**DIRECTION GÉNÉRALE DE L'ÉVALUATION
ENVIRONNEMENTALE ET STRATÉGIQUE**

**Rapport d'analyse environnementale
pour le projet de poste Le Corbusier à 315-25 kV
et de la ligne de raccordement à 315 kV
sur le territoire de la ville de Laval
par Hydro-Québec**

Dossier 3211-11-119

Le 24 avril 2019

FIGURE 3 : INVENTAIRE DES MILIEUX NATURELS POUR LE PROJET DU POSTE LE CORBUSIER À 315-25 kV ET DE SA LIGNE DE RACCORDEMENT À 315 kV

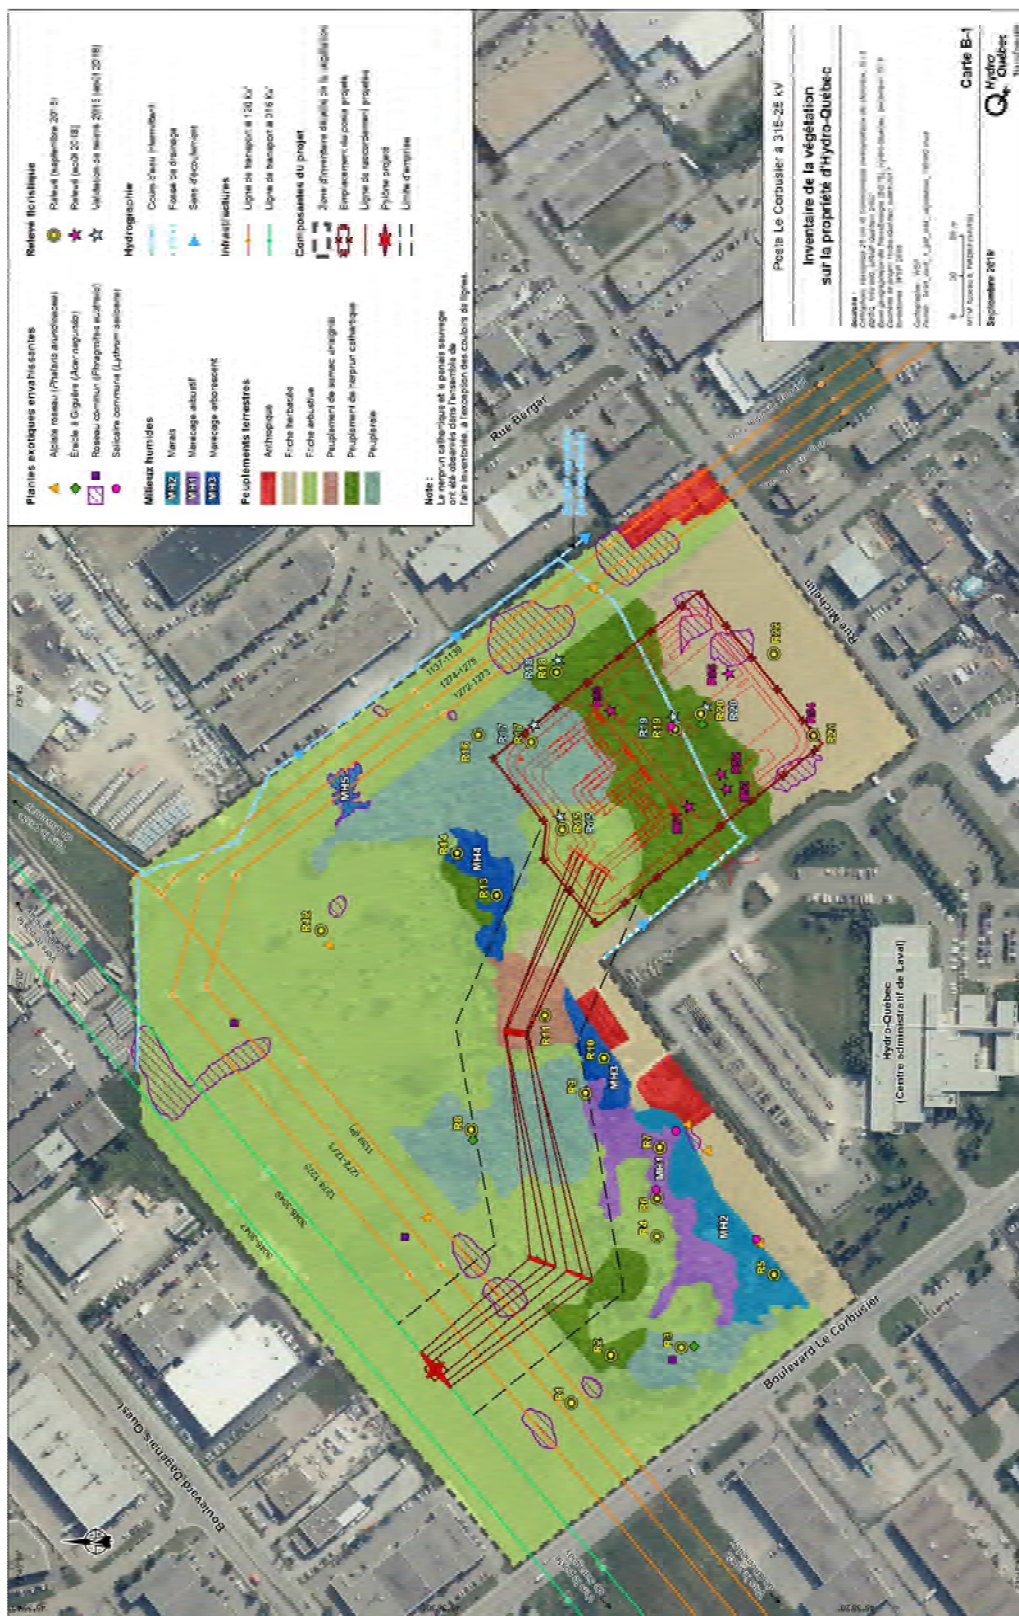
La caractérisation des milieux humides et hydriques, effectuée à l'été 2018, indique que l'ensemble des groupements végétaux à l'emplacement du poste sont des milieux terrestres. L'emplacement retenu pour la construction du poste n'empiète donc sur aucun milieu humide. Cependant, des milieux humides sont situés à proximité du poste et leurs conditions hydriques pourraient être modifiées à la suite de l'aménagement de ce dernier. Pour éviter cet impact, Hydro-Québec réalisera le drainage du poste en tenant compte des milieux humides situés à proximité.

Lors de la répartition des pylônes de la ligne de raccordement à 315 kV, Hydro-Québec a pris soin d'éviter les marais et marécages présents sur sa propriété (figure 3). L'emplacement de la ligne et de son emprise permettront de limiter le déboisement à effectuer en milieux humides, soit seulement 134,4 m² de déboisement réalisé manuellement en marécages arborescents (MH3 et MH4). Aucune perte de milieu humide permanente n'est donc associée au niveau de la ligne. Une partie d'un marécage arbustif (MH1) est également comprise dans l'emprise de la ligne. Pour éviter que les milieux humides situés à la limite de l'emprise soient touchés par la circulation de la machinerie, ces derniers seront balisés avant le début des travaux afin d'empêcher les engins de chantier d'y circuler.

L'équipe d'analyse est d'avis qu'Hydro-Québec a démontré les efforts déployés afin d'éviter et minimiser, dans la mesure du possible, les impacts sur les milieux humides et hydriques. Les pertes résiduelles de milieux hydriques seront compensées selon les modalités prévues au Règlement sur la compensation pour l'atteinte aux milieux humides et hydriques. Tel que prévu dans ce règlement, la superficie considérée pour la compensation financière liée à la perte d'habitat d'amphibien sera soustraite de la superficie déclarée pour la compensation liée à la perte de milieu hydrique.

La construction du poste Le Corbusier entraînera la perte de 4,1 ha de couvert végétal, soit 2,4 ha de boisés, 0,8 ha de friches arbustives et 0,9 ha de friches herbacées. Le déboisement de l'emprise de la ligne de raccordement entraînera, quant à lui, la perte de 1,2 ha de végétation arborescente et de 2,2 ha de végétation arbustive (figure 3).

L'équipe d'analyse est d'avis qu'Hydro-Québec a démontré les efforts déployés afin de minimiser, dans la mesure du possible, les impacts sur la quantité et la qualité des habitats pour la faune. La perte d'habitat d'amphibien sera compensée financièrement selon les modalités prévues par l'autorité responsable. Tel que mentionné à la section 3.5.1, la superficie considérée pour la compensation financière liée à la perte d'habitat d'amphibien sera soustraite de la superficie déclarée pour la compensation liée à la perte de milieu hydrique. De plus, l'équipe d'analyse recommande qu'un plan de compensation forestière soit présenté au

Ministère au plus tard deux ans après l'obtention de l'autorisation ministérielle prévu à l'article 22 de la LQE. Les modalités concernant les densités de plantation et les essences devront être établies par les instances gouvernementales concernées. Un suivi de la plantation sur une période de dix ans est également recommandé.

FIGURE 4 : ÉVALUATION DU BRUIT PRODUIT PAR LE POSTE PROJÉTÉ

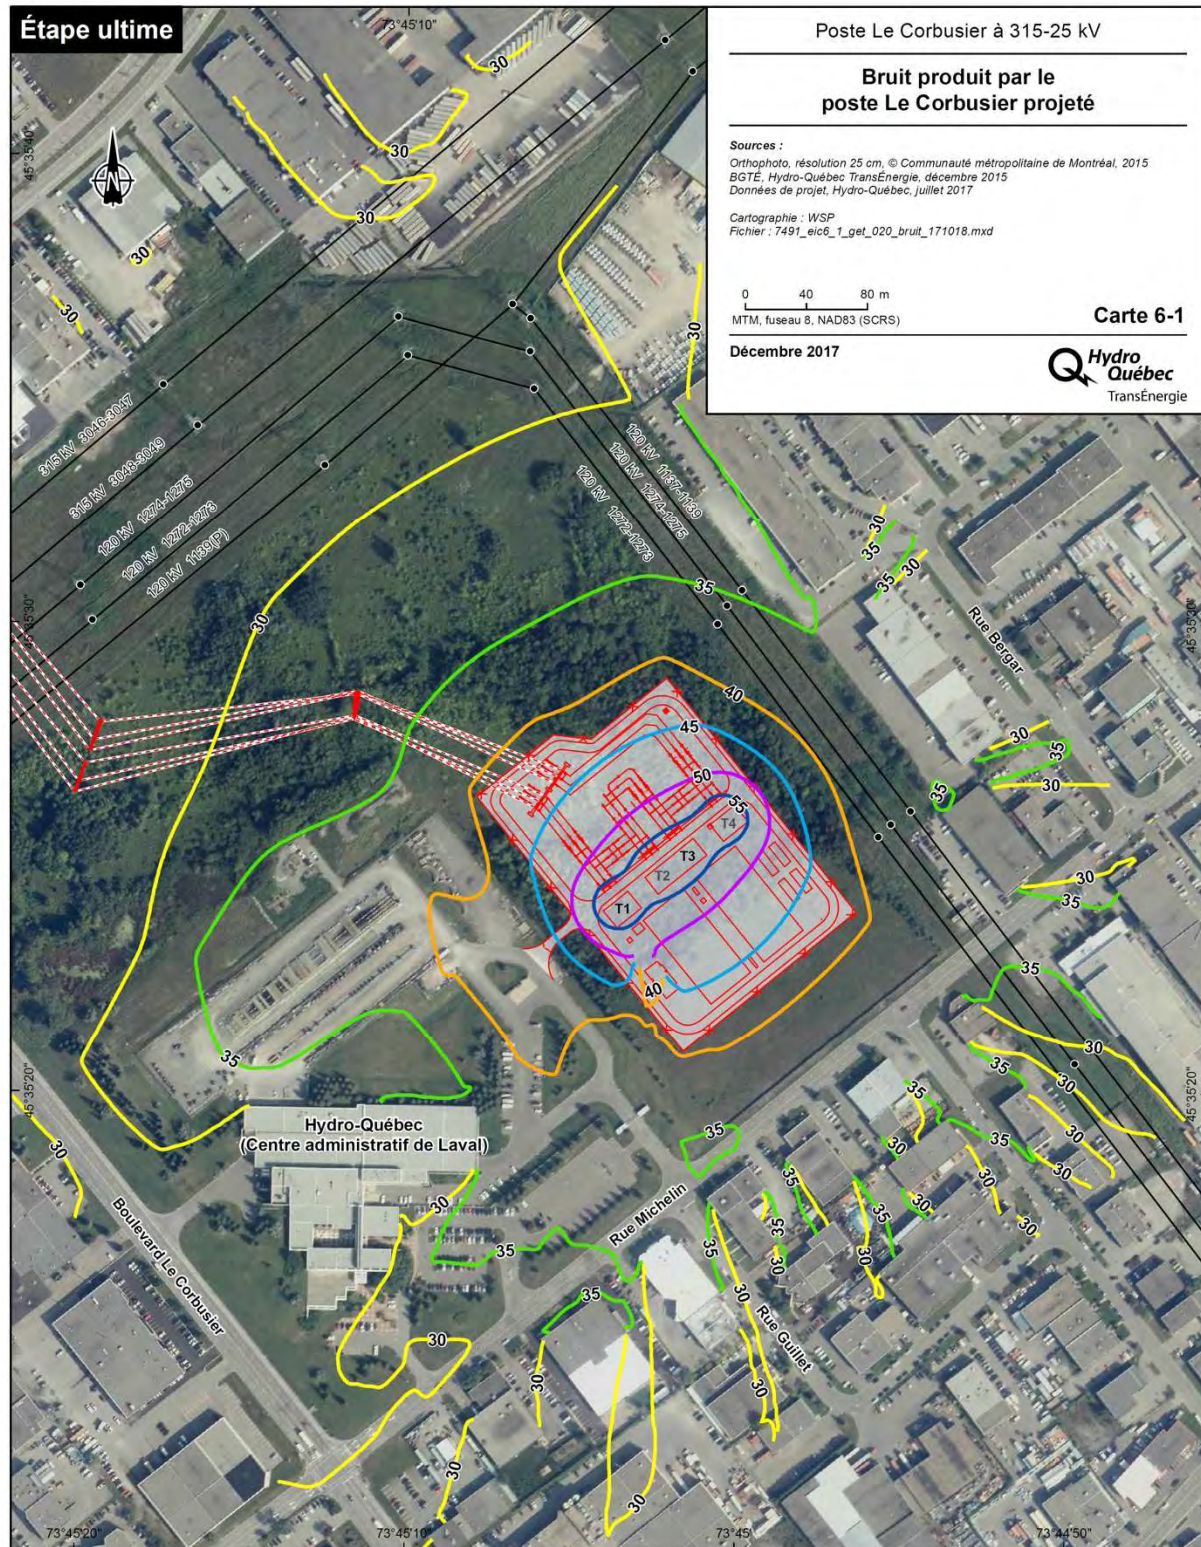
Hydro-Québec a effectué une estimation du bruit projeté par le poste (figure 4). Les résultats obtenus démontrent que les niveaux sonores supérieurs à 40 dBA (L_{Aeq}) seront contenus à l'intérieur de la limite de propriété d'Hydro-Québec. De plus, les niveaux sonores aux résidences les plus près, situées à environ 800 m, sont estimés à moins de 25 dBA. Pour ce qui est de la ligne de raccordement, grâce à l'utilisation de faisceaux à deux conducteurs, l'« effet couronne » de la ligne (crépitement ou grésillement) sera d'au plus 40 dBA aux limites de son emprise.

Selon les estimations du climat sonore d'Hydro-Québec, les différentes installations devraient respecter la Note d'instruction 98-01 sur le bruit intitulée *Traitement des plaintes sur le bruit et exigences aux entreprises qui le génèrent* (NI) du Ministère qui indique que le niveau acoustique d'évaluation ($L_{Ar 1h}$) d'une source fixe doit être inférieur, en tout temps, pour tout intervalle de référence d'une heure continue et en tout point de réception du bruit, à 70 dBA pour les secteurs industriels et à 55 dBA pour les secteurs commerciaux.

Étant donné qu'Hydro-Québec entend respecter la NI préconisée par le Ministère pour la phase d'exploitation du projet, qu'une surveillance sera effectuée à cet effet dans la première année suivant la mise en service du poste et qu'une procédure de traitement des plaintes sera mise en place, l'équipe d'analyse estime que cet impact du projet peut être qualifié d'acceptable. La Direction des politiques de la qualité de l'atmosphère a jugé que le projet était acceptable en ce qui a trait au climat sonore.

L'équipe d'analyse recommande le dépôt d'un programme de surveillance du climat sonore au moment de la demande d'autorisation en vertu de l'article 22 de la LQE. Hydro-Québec devra aussi déposer au Ministère le rapport de suivi dans les six mois suivant la fin de celui-ci.

De plus, l'équipe d'analyse recommande le dépôt d'un programme de traitement de ces plaintes au moment du dépôt de la demande d'autorisation en vertu de l'article 22 de la LQE et déposer le rapport de traitement de ces plaintes, le cas échéant, dans les six mois suivant la réception de la plainte.
